**PLANO
DIRETOR**

**Apresentação das emendas do Poder
Executivo ao PLC 44/2021
Área de Planejamento 1 - AP 1
Audiência Pública CMRJ-19.04.23**

EMENDAS PROPOSTAS PELO PODER EXECUTIVO AP-1

Principais modificações no zoneamento

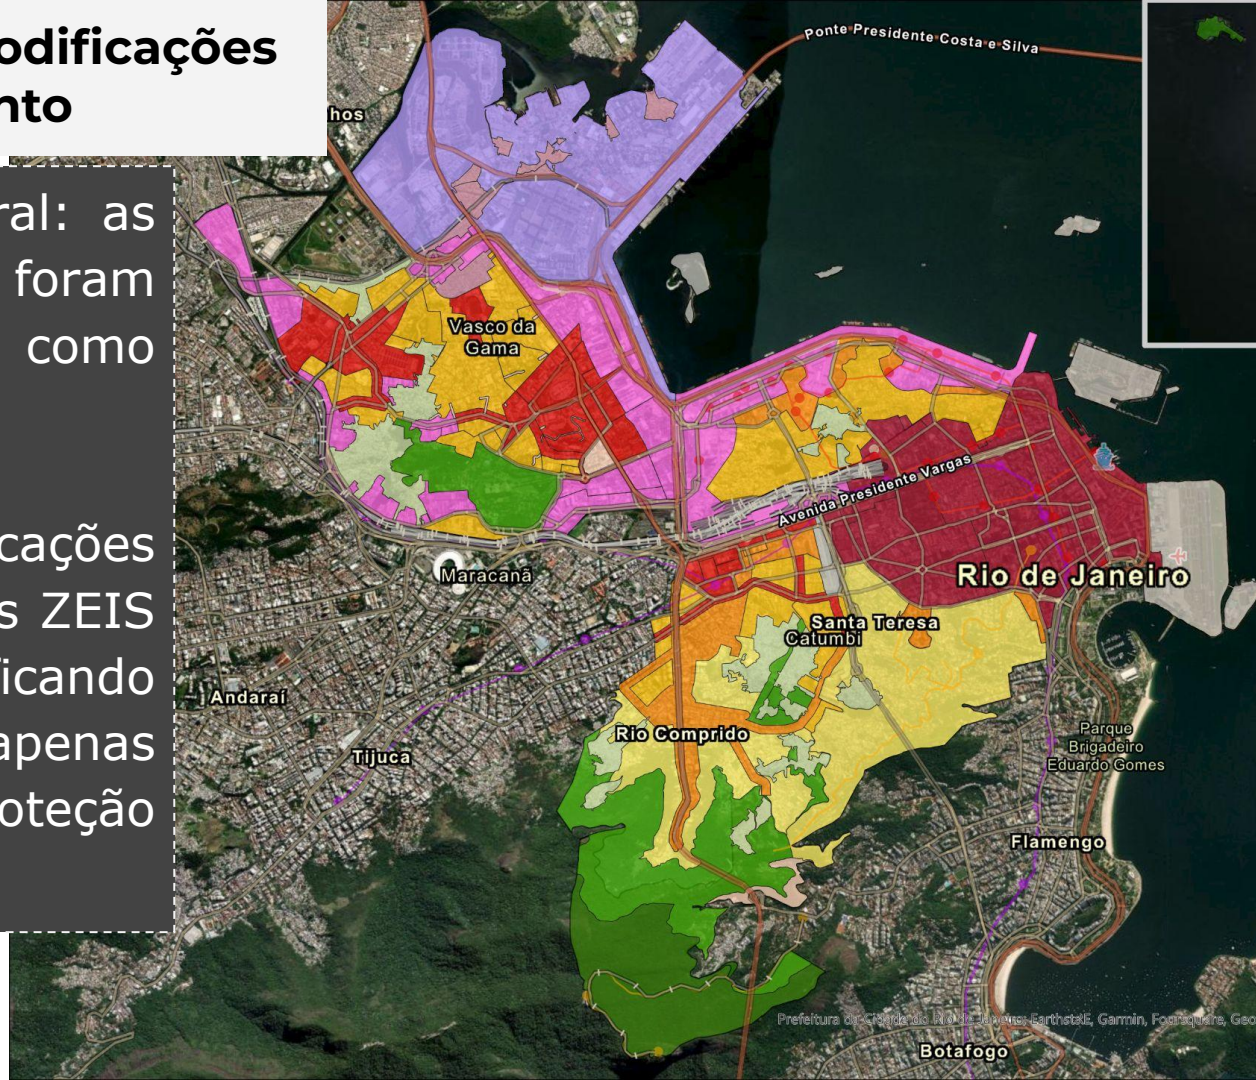
De caráter geral: as favelas foram classificadas como ZEIS.

Maiores modificações de desenho nas ZEIS e ZCAs, classificando como ZCA1 apenas as áreas de proteção integral.

VII RA – São Cristóvão:

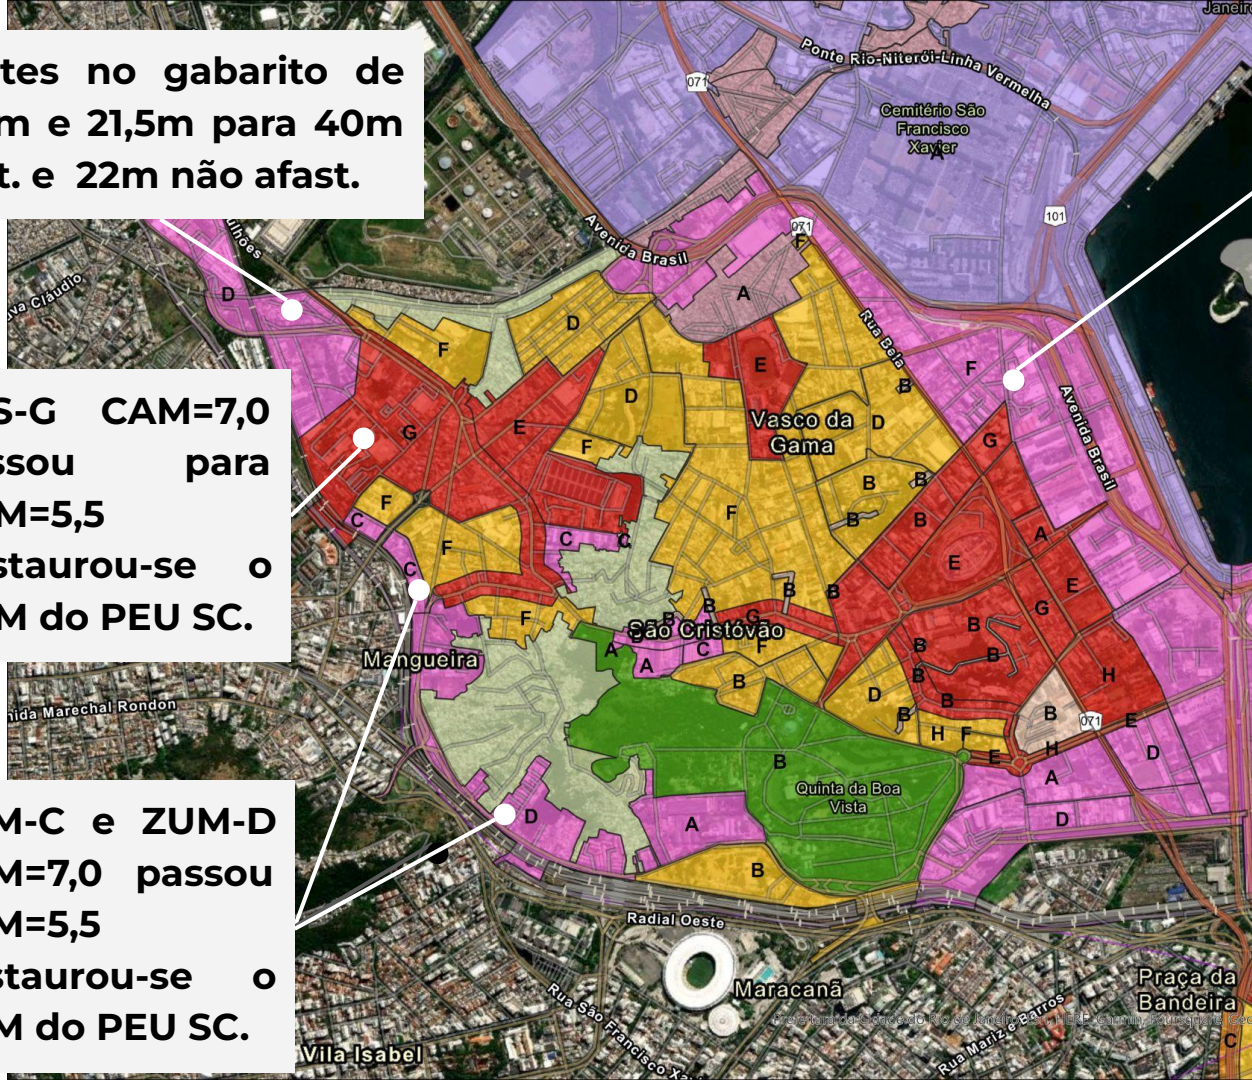
- Zona Franca Urbana - ZFU, se tornou ZUM, com CAM compatível com o PEU São Cristóvão e gabarito acompanhando AP3.
- Compatibilização do PEU São Cristóvão com as zonas propostas pelo Plano Diretor, mantendo os seus parâmetros, salvo exceções pontuais.

Ajustes no gabarito de 39,5m e 21,5m para 40m afast. e 22m não afast.

ZUM-F Gabarito afast. de 39,5m para 67m, e 22m para o não afastado.

ZCS-G CAM=7,0 passou para CAM=5,5
Restaurou-se o CAM do PEU SC.

ZUM-C e **ZUM-D** CAM=7,0 passou CAM=5,5
Restaurou-se o CAM do PEU SC.

Caju (fora da OUC): Atual ZI-1 e ZP para Zona de Desenvolvimento Metropolitano-ZDM com parâmetros compatíveis com esta zona na AP3.

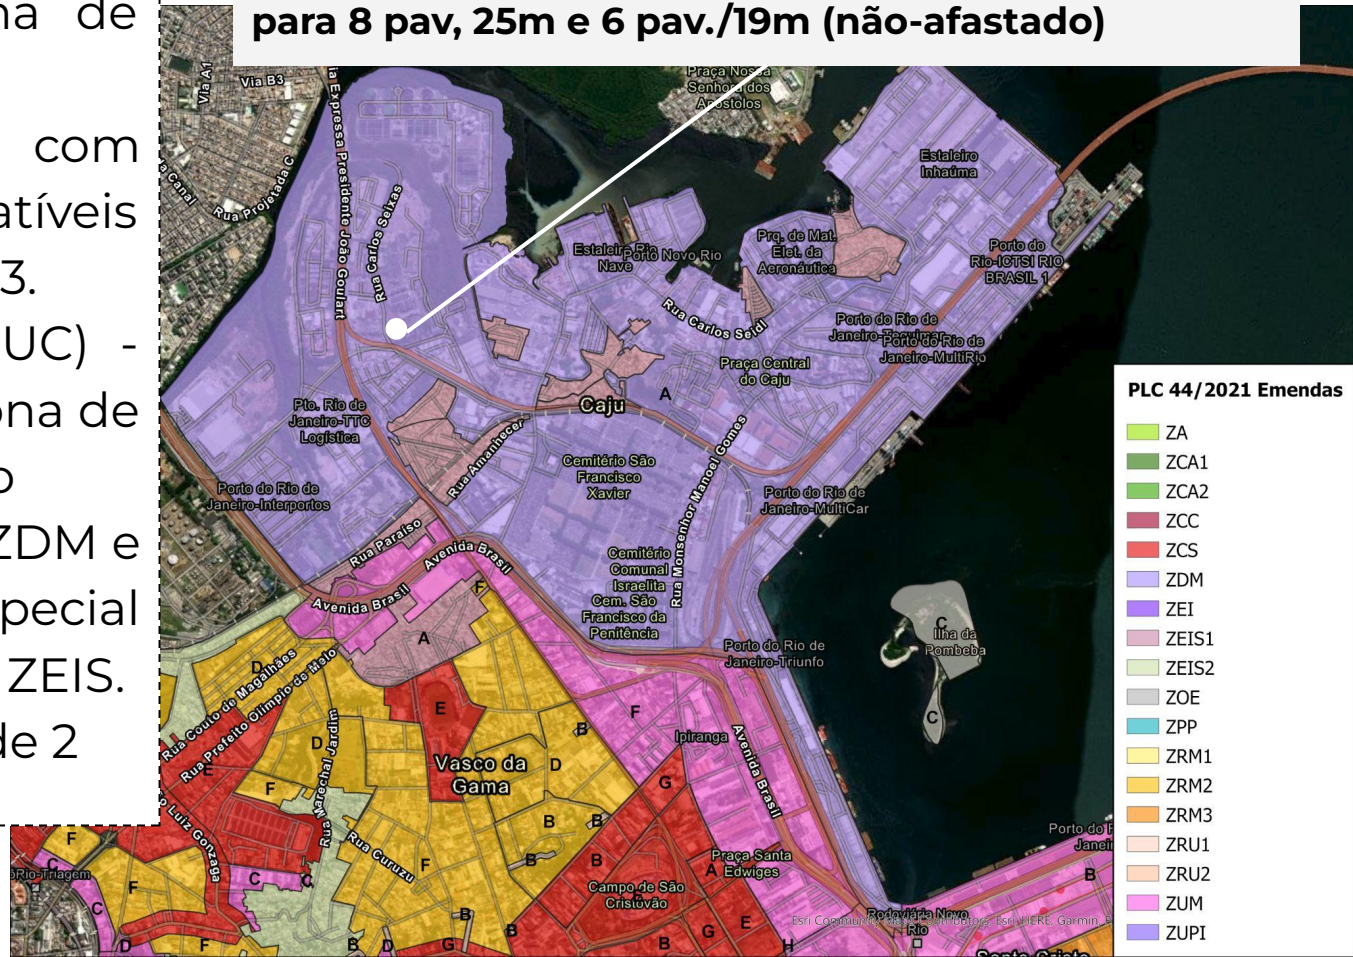
- Caju (fora da OUC) - proposta com Zona de Desenvolvimento Metropolitano - ZDM e Zona de Especial Interesse Social - ZEIS.
- Mantido o CAM de 2

ZDM-A Gabarito afastado 15 pav., 46m até cota 30m, diminuindo de acordo com cota de soleira, passou para 8 pav, 25m e 6 pav./19m (não-afastado)

II RA - Centro

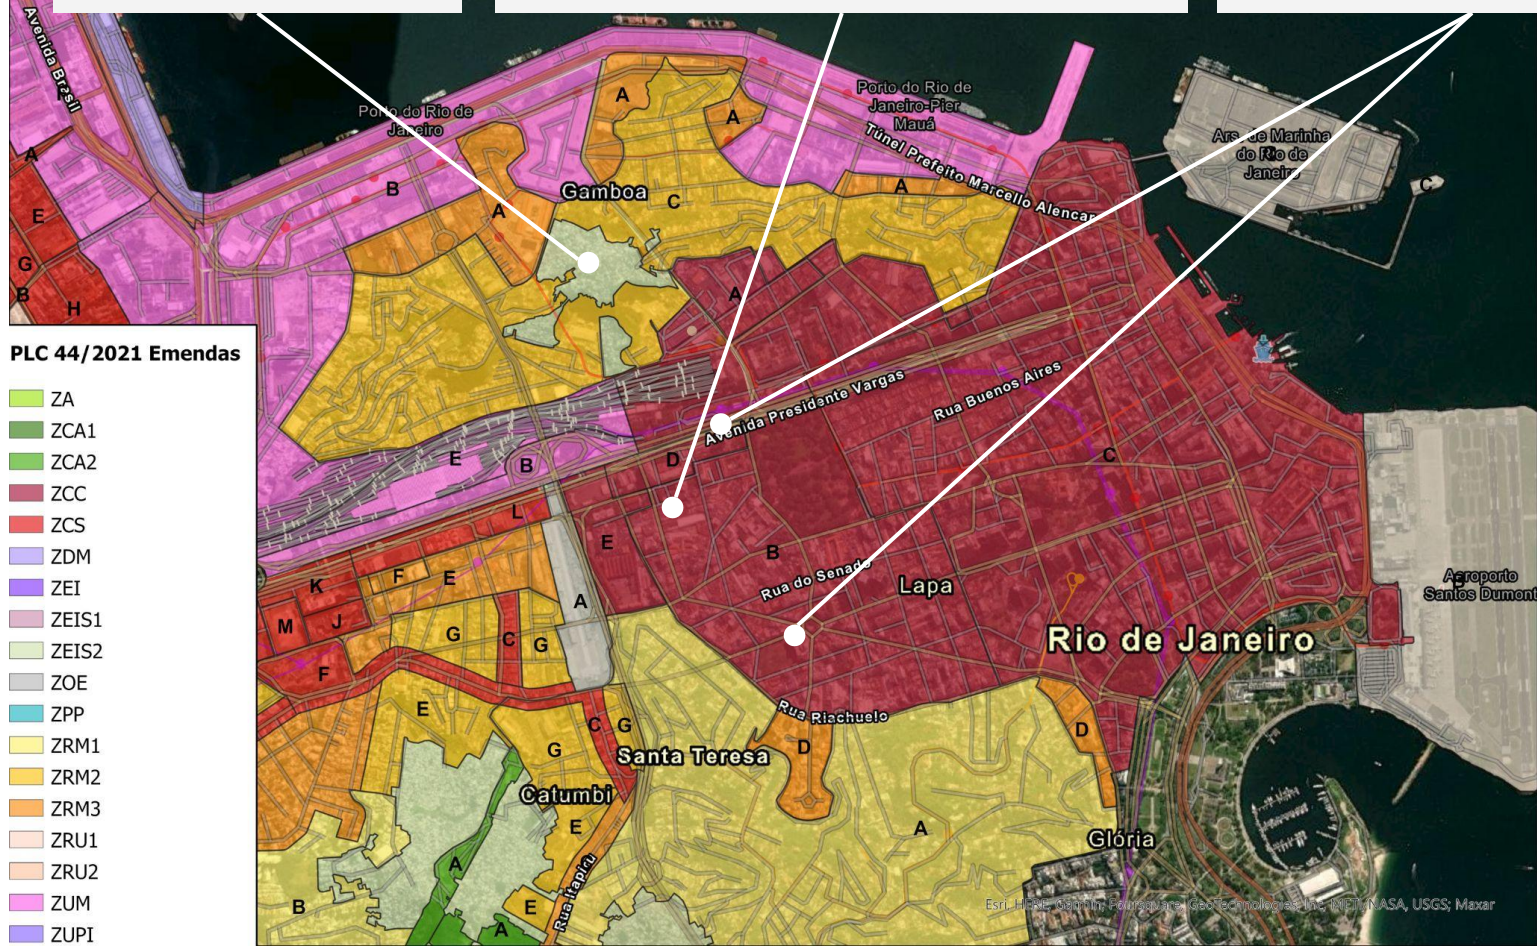
- AC-1 e AC-2 tornaram-se Zona Consolidada Central - ZCC e com CAM de 15.
- Lapa e Bairro de Fátima: mantido o CAM de 3,5.
- LC 229/2021 Reviver Centro: Tipologia e exigência de vagas foram eliminadas.
- **Gabaritos de APACs e da Lei 2236/1994 mantidos.**
- Alterações pontuais em áreas de projetos específicos.

ZCC-B: Era gabarito de PAA/PAL e agora passou para 21 pav./63m

ZCC-B e ZCC-D: O CAM aumentou de 5 para 15

XXIII - Santa Teresa

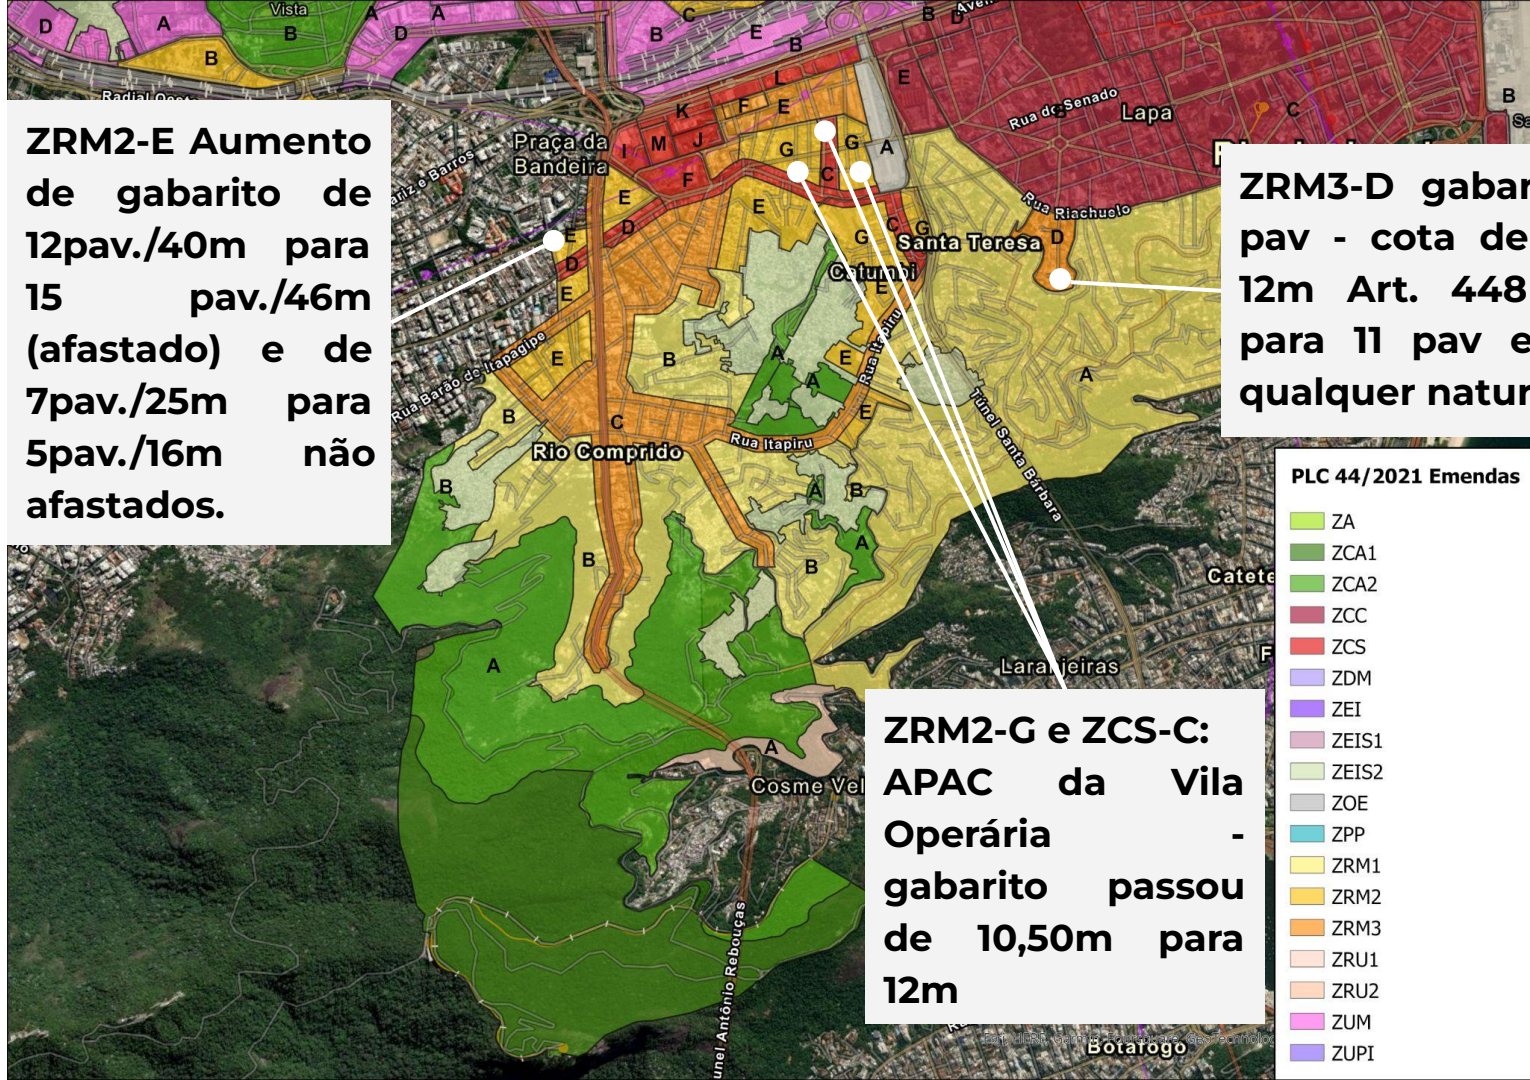
- Mantidos parâmetros que foram minuciosamente traduzidos da legislação em vigor.
- A ZR3 de ZE-3 para a ZRM1, e inclui possibilidade de usos de serviços compatíveis com o uso residencial.

ZRM2-E Aumento de gabarito de 12pav./40m para 15 pav./46m (afastado) e de 7pav./25m para 5pav./16m não afastados.

ZRM3-D gabarito de 18 pav - cota de soleira e 12m Art. 448 da LOM para 11 pav e 34m de qualquer natureza.

ZRM2-G e ZCS-C:
APAC da Vila Operária - gabarito passou de 10,50m para 12m
